改善箇所説明図

欠陥発生箇所

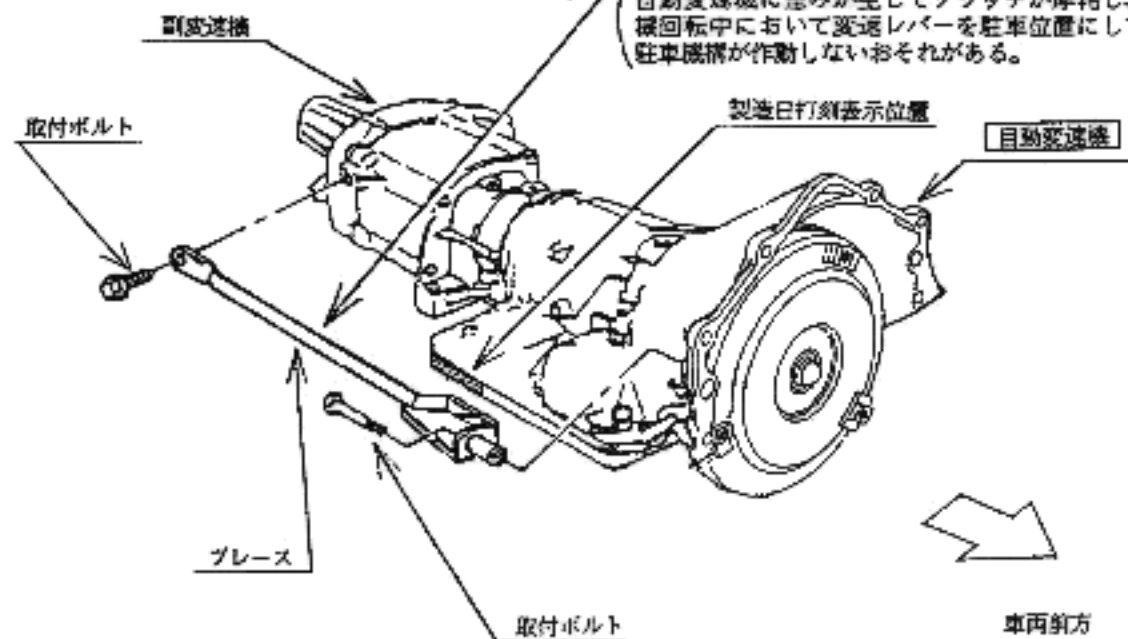
ブレースの取付けが不適切なため、熱膨張の差により、自動変速機に歪みが生じてクラッチが摩耗し、原動機回転中において変速レバーを駐車位置にしても、駐車機構が作動しないおそれがある。

1. 全車両、ブレースを取り外す。
2. 異物の混入等潤滑油に汚れがあるものは自動変速機を新品と交換する。
3. 潤滑油に汚れがないもので、自動変速機が1993年1月3日以前に製作されたものはトランスミッションケースの油圧回路を変更する。

トランスミッションケースの油圧回路

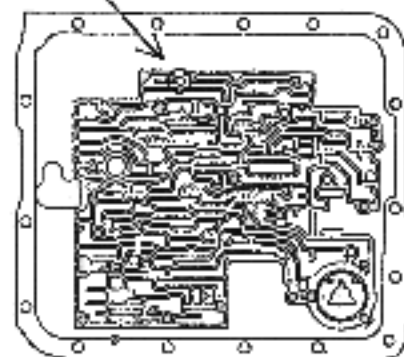
この部分に穴を開ける。
